Portaria Inmetro/Dimel n.º 037, de 22 de janeiro de 2009.
(1º aditivo à Portaria Inmetro/Dimel n.º 399/2008)

Considerando os elementos constantes do Processo Inmetro n.º 52600.069324/2008, com vistas a alteração da Portaria Inmetro/Dimel n.º 399, de 04 de dezembro de 2008, que aprova o modelo CRONOS 7023, de medidor eletrônico de energia elétrica, polifásico, classe de exatidão B, marca FAE, resolve:

MODELO CRONOS 7023

ANEXO:
02/05A

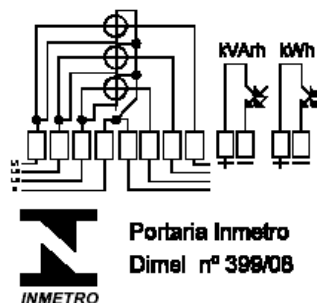
Art. 3º - Autorizar a inclusão da logomarca do Inmetro na placa de identificação do modelo CRONOS 7023, conforme os ANEXO 02/05 e ANEXO 02/05A desta portaria, em atendimento ao Art. 6º da Portaria Inmetro n.º 284, de 11 de agosto de 2008.

Art. 5º - Incluir no item 8 da Portaria de Aprovação de modelo, o desenho anexo a esta portaria:

“- ANEXO 02/05A – Placa de identificação em 240 V;” (NR)
